Technical Bulletin

5 en 6 PK Micro-V® XF riemen op Renault motoren

| GATES REFERENTIE: | Verschillende Micro-V® XF riemen / Kit K015PK1750 |  |
| MERK: | RENAULT | |

Fig. 1

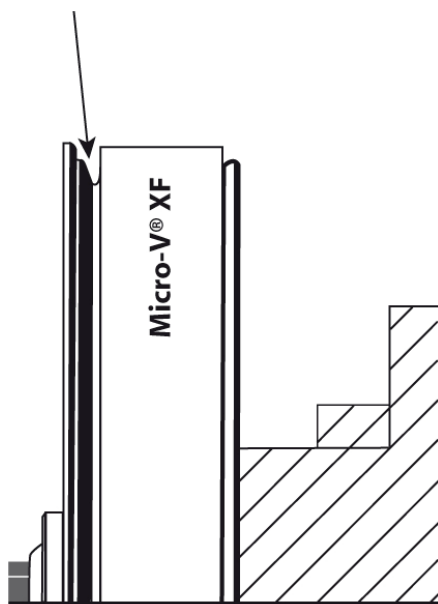
- zonder airconditioning:
 - o Stuurbevestigingspomp wordt door de riem aangedreven; de riem moet aan de binnenkant van de schijven gepositioneerd worden (Fig. 1)
 - o Stuurbevestigingspomp wordt elektrisch aangedreven (niet in het riemaandrijfsysteem): riem moet aan de buitenkant van de schijven gepositioneerd worden (Fig. 2)
- met airconditioning:
 - o riem moet aan de buitenkant van de schijven gepositioneerd worden (Fig. 2)

Fig. 2

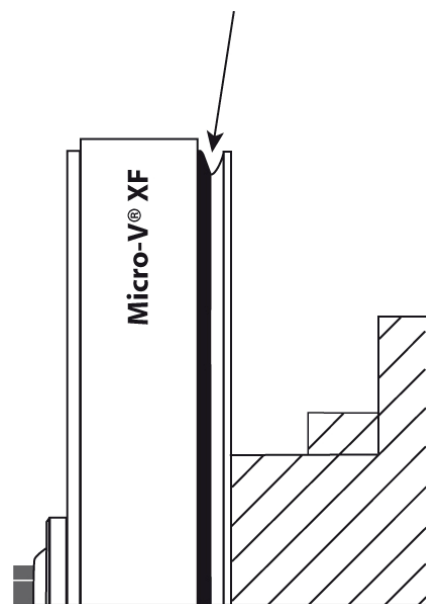
- o riem moet aan de buitenkant van de schijven gepositioneerd worden (Fig. 2)

- o riem moet aan de buitenkant van de schijven gepositioneerd worden (Fig. 2)

Door de bovenstaande aanpassingen, hebben we onze aanbeveling veranderd van 6PK1753 naar 5PK1750.
